Til Statsforvalteren i Trøndelag
v/ Klima- og miljøavdelingen

Vi viser til Statsforvalterens brev av 05.11.2025 vedrørende søknad om revidering av tillatelse til kompostering ved Meldal Miljøanlegg, samt til søknad om revidering av tillatelse oversendt i oktober 2024 (utarbeidet av Rambøll).

Oppdatert situasjonsskisse – avgrensning av fase 1

Figur 4 Skisse over anlegget og hvor de ulike prosessene er lokalisert

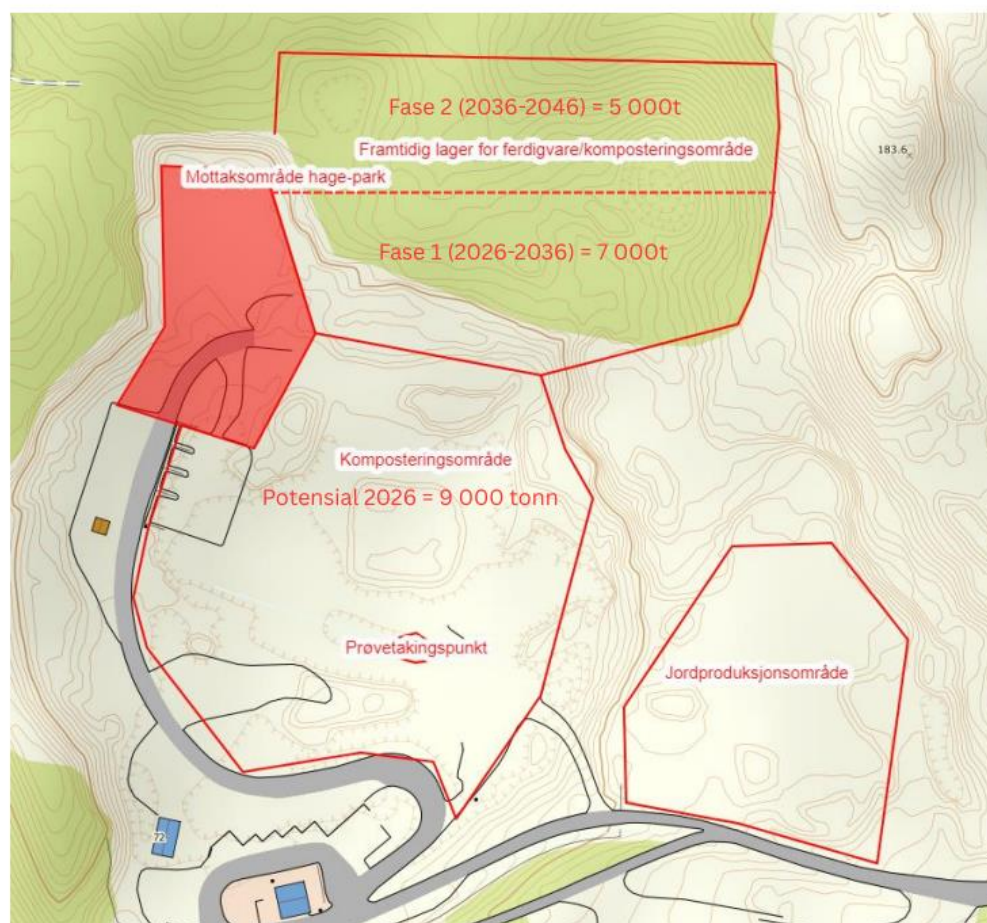
For å tydeliggjøre arealbruk og kapasitetsavgrensning er det utarbeidet en oppdatert situasjonsskisse, basert på Rambølls opprinnelige tegninger. Skissen er vedlagt som **vedlegg 1**, og viser tydelig hvilke deler av anlegget som inngår i fase 1 og fase 2.

- **Fase 1 – eksisterende areal:**

Eksisterende komposteringsflate og mottaksareal gir grunnlag for mottak og behandling av om lag **9 000 tonn organisk avfall per år** (park- og hageavfall).

- **Fase 1 – planlagt utvidelse:**

Deler av arealet merket «framtidig lager for ferdigvarer/komposteringsområde» er i fase 1 planlagt gradvis utbygd for ytterligere **inntil ca. 7 000 tonn per år**. Denne utvidelsen forutsetter tilrettelegging og utbygging, og er tenkt gjennomført trinnvis over tid.

- **Fase 2 – ikke omfattet:**

Resterende deler av arealet merket «framtidig lager for ferdigvarer/komposteringsområde», med en samlet teoretisk kapasitet på inntil ca. **12 000 tonn**, er ikke omfattet av fase 1 og inngår ikke i denne søknadsbehandlingen. Eventuell videre utbygging og kapasitetsøkning vil bli omsøkt som egen sak på et senere tidspunkt.

Samlet innebærer dette at mottakskapasiteten i fase 1 ikke vil overstige ca. **16 000 tonn per år**.
